Resolución Jefatural

N° 000043-2021-MINEDU-VMGI-PRONIED-UGEO

Lima, 09 de Marzo de 2021

CUADRO N° 01

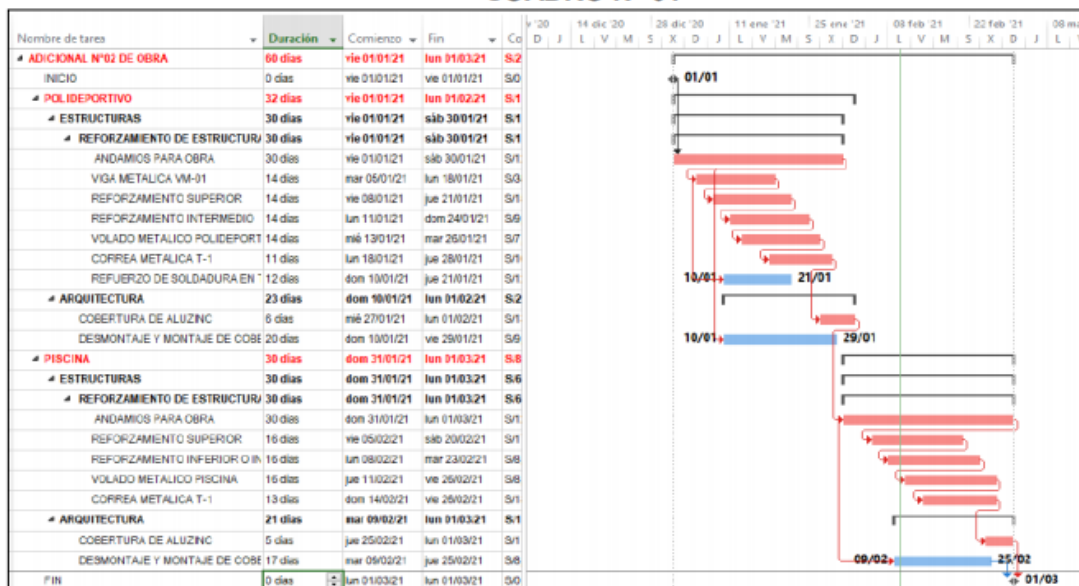
La empresa contratista manifiesta que para la ejecución de las partidas contempladas en el adicional de obra es necesario 60 días; sin embargo, para la ejecución del reforzamiento del techo del polideportivo se necesitan 32 días calendario, para lo cual se adjunta el correspondiente cronograma de ejecución de los trabajos del adicional de obra N° 04 (Ver Cuadro N°01).

Ahora bien, revisando el Cronograma del Cuadro N° 01, se observa que existe Partidas Críticas para la ejecución del Adicional de Obra N° 04, con un plazo de 60 días calendarios; sin embargo la empresa contratista no sustenta cómo obtiene los 32 días calendario para la ejecución del Adicional de Obra. Se podría suponer que existe un traslape de 28 días calendario entre las partidas críticas del adicional de obra N° 04 y la partida crítica 03.04.13 Piso multideportivo sintético vinílico PVC e=9mm tipo teraflex o similar, que directamente está vinculado al adicional de obra y forma parte de la ruta crítica de la programación vigente.

Sin embargo; la empresa contratista manifiesta que la partida 03.04.13 PISO MULTIDEPORTIVO SINTETICO VINILICO PVC e=9mm TIPO TARAFLEX O SIMILAR, no se puede ejecutar hasta que no se realicen los trabajos adicionales aprobados por la Entidad para el reforzamiento de los techos metálicos del polideportivo, sustento que se contradice con el plazo solicitado (32 días calendario).

CUADRO N° 02

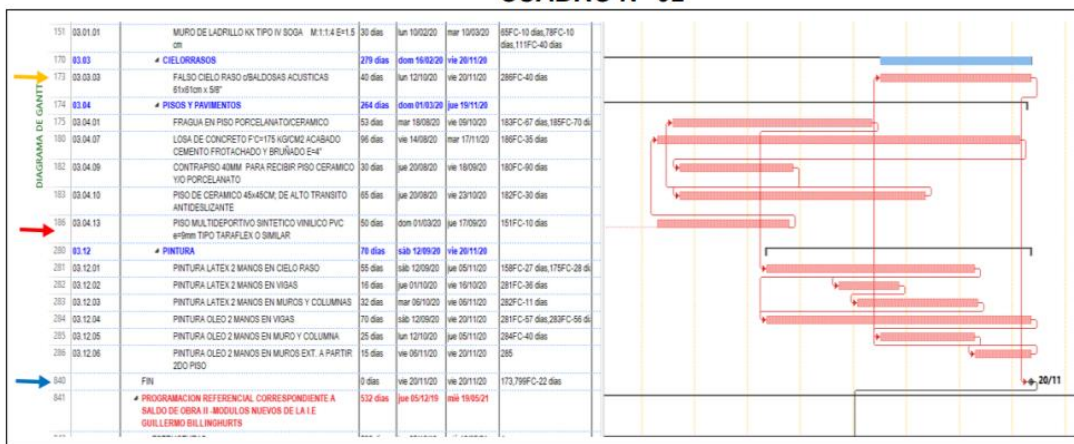
Ahora bien analizando la afectación de la ruta crítica de la programación aprobada con Oficio N°1493-2020-MINEDU/VMGI-PRONIED-UGEO de fecha 21 de setiembre de 2020, se debe analizar las partidas críticas afectadas para la primera etapa a partir de la partida 03.04.13 PISO MULTIDEPORTIVO SINTETICO VINILICO PVC e=9mm TIPO TARAFLEX O SIMILAR y el resto de partidas críticas del Saldo de Obra y la Sustitución de Pabellones, si efectivamente fueron afectadas por la aprobación del Adicional de Obra N° 04.

Del cuadro N° 02 se puede observar que la partida 03.04.13 inicia con la afectación de la ruta crítica, posterior a la ejecución del Adicional de Obra N° 04, y a su vez está partida vincula a otras partidas críticas: 03.04 Pisos y Pavimentos, 03.12 Pintura y 03.03 Cielorrasos. De estas partidas críticas la última partida crítica de la primera etapa es la partida 03.03.03 Falso Cielo Raso c/Baldosa Acústicas 61x61x5/8", para que haya una afectación de plazo, esta partida debió ejecutarse hasta el 20/11/2020 puesto que no ha tenido inconvenientes para su culminación y no fue afectado por la solicitud y aprobación del adicional de obra N° 04. Esta partida vincula al FIN de la primera etapa (20/11/2020) y a su vez vincula a la siguiente partida crítica de la segunda etapa 02.03.01.03 Zapatas Acero Fy=4200 Kg/cm2 (Ver Cuadro N° 03) y ésta vincula hasta el final de la última partida crítica de la segunda etapa.
